**Direction régionale de l'Environnement,
de l'Aménagement et du Logement
Nouvelle-Aquitaine**

Objet : Visite d'inspection ICPE programmée du 14 avril 2016 – Stockage de résidus de traitement de minerai uranifères du Bernardan-Cherbois à Jouac (87)

Situation administrative du site	Site du Bernardan-Cherbois à Jouac (87) ICPE : usine traitement du minerai (activité cessée) et stockage de résidus de traitement de minerai (ICPE 1735) Exploitant : Société Mines de JOUAC (SMJ), représenté par AREVA AMF (noté Areva dans le rapport) Propriétaire du site : SMJ
----------------------------------	---

A – Suites de l'audit interne de la STE

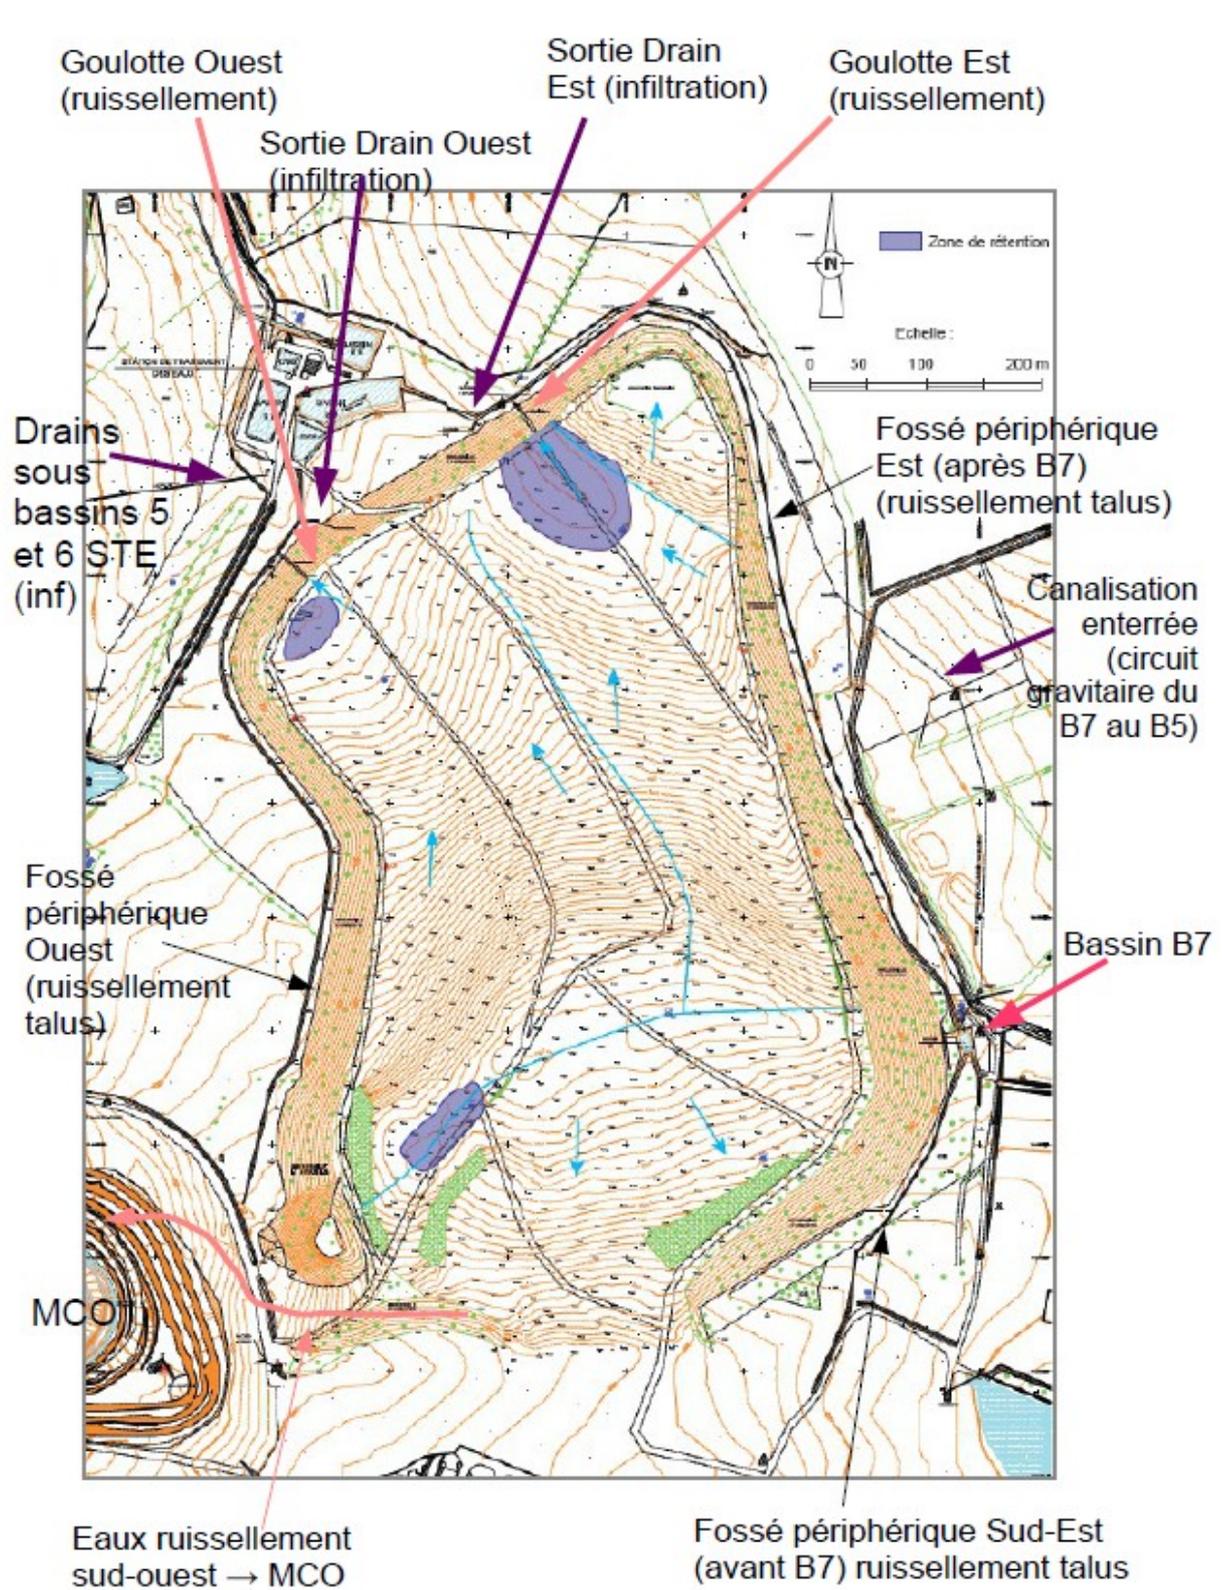
Areva a demandé un audit des performances de la station d'épuration au SEPA (service études et analyses d'Areva). Le rapport, daté de janvier 2015, signale plusieurs actions urgentes (modification du contrôle-commande, installation d'une passerelle), des modifications à prévoir sur la station (agrandissement du bassin B9 ou création d'un nouveau bassin B10, création d'un nouveau bassin en amont du B6 et d'un bassin pour la MCO), ainsi qu'une étude d'amélioration du procédé.

Il a été constaté lors de l'inspection que des travaux d'amélioration de la STE ont été entrepris : il est demandé à l'exploitant de transmettre le rapport de fin de chantier comportant notamment le plan à jour des réseaux de collecte et de traitement des eaux sur l'installation. Il est notamment demandé un schéma clair de la circulation des eaux.

Par rapport à l'audit de 2015, le bassin B9 a été agrandi de moitié et un nouveau bassin (B5) a été créé en amont du B6. En revanche, le bassin MCO n'a pas encore été créé, une nouvelle étude plus spécifique étant lancée sur le traitement à venir des eaux de la MCO dont le niveau augmente rapidement (cf ci-après).

E – Suivi topographique (art 4.1 et 4.2 AP2002)

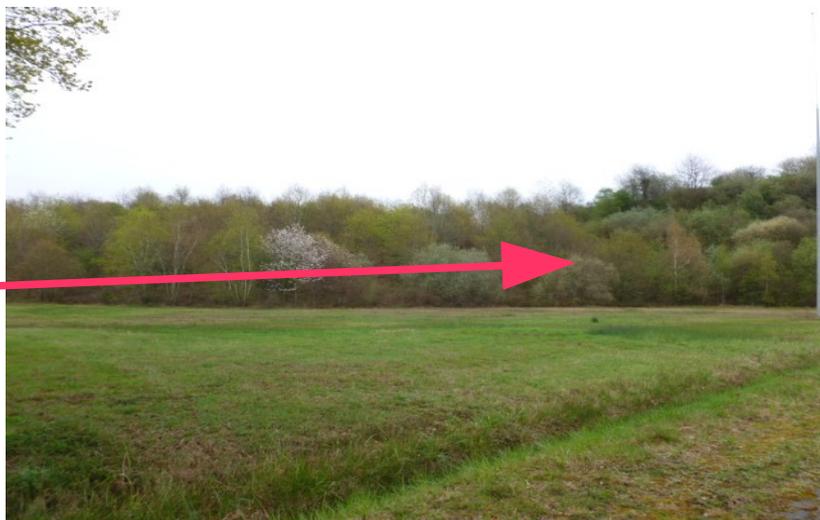
Le suivi topométrique annuel a bien été transmis à l'inspection par courrier du 25/08/2016. L'ensemble des résultats des années précédentes montrent une situation topométrique stable. Toutefois, de petites dépressions créant des accumulations d'eau avaient été signalées en 2013 (zones apparaissant en violet sur le schéma page 4). AREVA s'est engagée par courrier du 3 mai 2013 à remodeler la couverture pour les éliminer. Il est demandé à AREVA de démontrer la bonne réalisation de ces travaux.

Par ailleurs, le jour de l'inspection, il a été constaté que les digues devenaient envahies de végétation, incluant de jeunes arbres. Il est rappelé que les digues doivent être régulièrement entretenues et laissant le parement bien visible afin de garantir la surveillance de leur stabilité. AREVA a confirmé avoir prévu un entretien des digues du

stockage avant la fin de l'année. Il est demandé à AREVA de procéder à cet entretien dans les meilleurs délais et d'envoyer copie des actions réalisées et des constats ensuite effectués sur l'état des digues avant le 31/12/2016.
